REGISTRE ^{N° 4} D'ENQUÊTE PUBLIQUE

Objet de l'enquête : Participation du public par voie électronique pour les demandes de PC relatives à la Construction de Deux îlots à vocation de logements, commerces et d'équipement, sis rue Watet et rue des Tournelles.

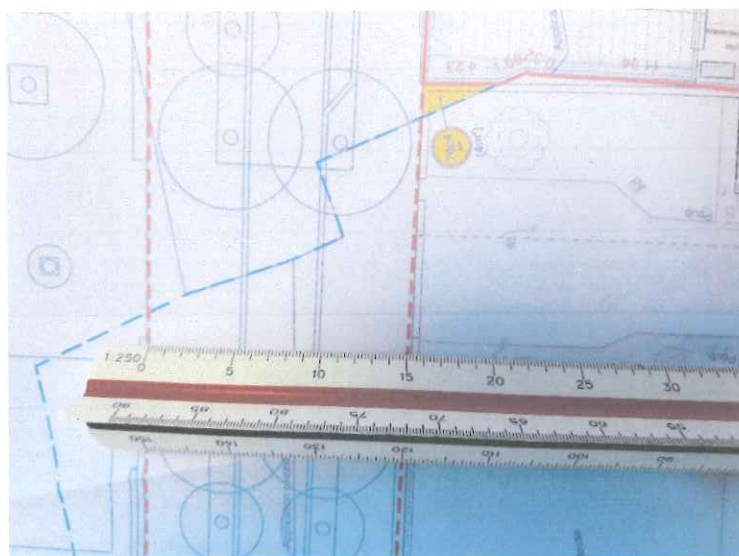
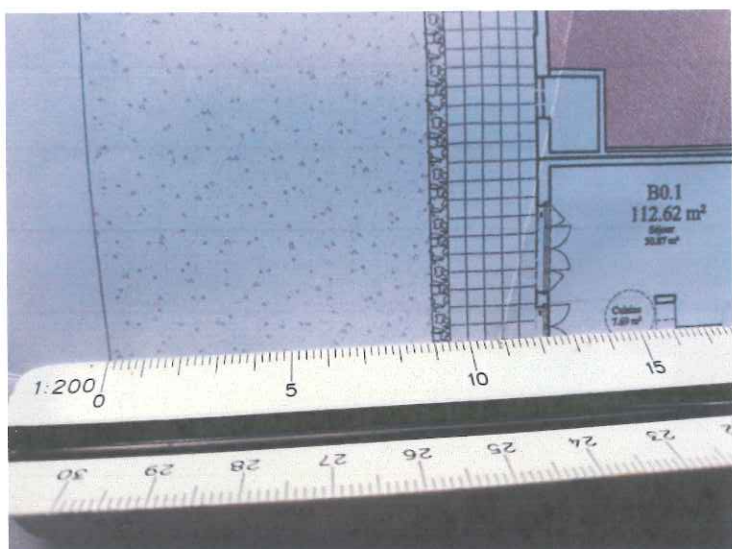
• La bande des 12 mètres le long de la Roseraie.

Sur les plans avec échelle, elle ne mesure que 9 mètres de profondeur (!) car 3 mètres sont utilisés par les immeubles d'habitation jusqu'à une petite haie, le tout sur une longueur d'environ 123 m dont 93 m au droit des immeubles et 30 m au droit de la villa Hoff.

Q2 : Sur le plan technique, cette bande de 9 mètres s'avère t'elle suffisante pour les plantations prévues, des arbres de haute-tige ?

Q7 : Quel est le statut précis de cette bande puisque, sur les plans, elle reste accessible depuis les logements et que 4 bancs y sont installés ?

Q9 : La plantation en ligne des arbres (la bande n'étant pas, matériellement assez large pour une plantation en quinconce) permettra t-elle un écran suffisant, sans avoir à attendre les 15 ans du photo montage ?

Q11 : Que devient le stationnement habituel (ponctuel pour dépôt) des bus des groupes de visiteurs se rendant à la Roseraie, avec une nouvelle rue Watel de 5 m de large seulement entourés de 2 trottoirs de 5 m chacun ?

bande des 12 m

nouvelle rue Watel
